Automobiles and
Light Commercial Vehicles

CAMPAGNA 5419 - Campagna di Servizio
Modd. Fiat Grande Punto con mot. 1.3 Mjet 75 CV E4
- lay out vano motore

COMMESSA 5419

Campagna di Servizio

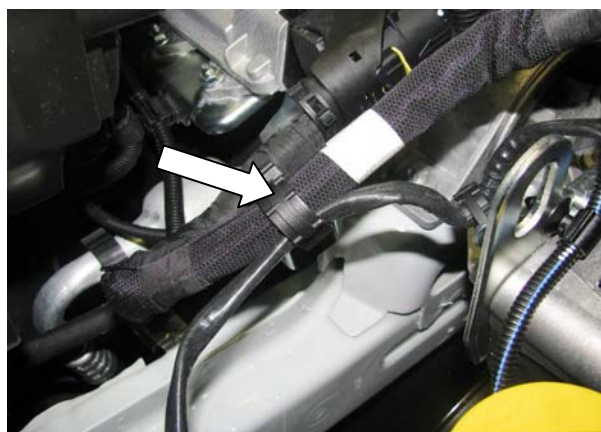
-Individuare il cavo sonda lambda (freccia)

Se è fissato come in figura, utilizzando la molletta (freccia) del cablaggio vano motore, la vettura è conforme.

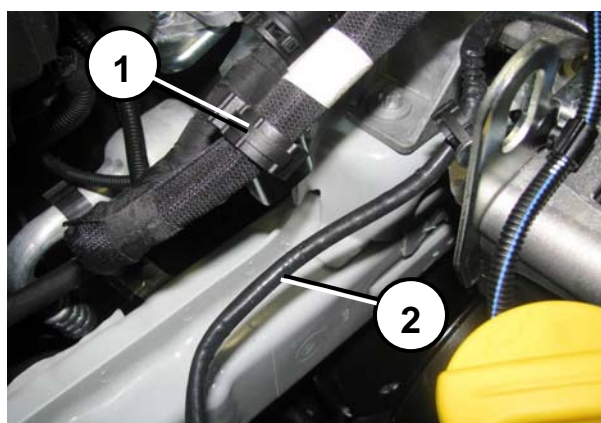
Se è posizionato come in figura la vettura non è conforme ed occorre procedere come segue:

-Aprire la molletta 1.

-Inserire il cavo sonda Lambda 2 nella molletta 1.

-Chiudere la molletta 1.
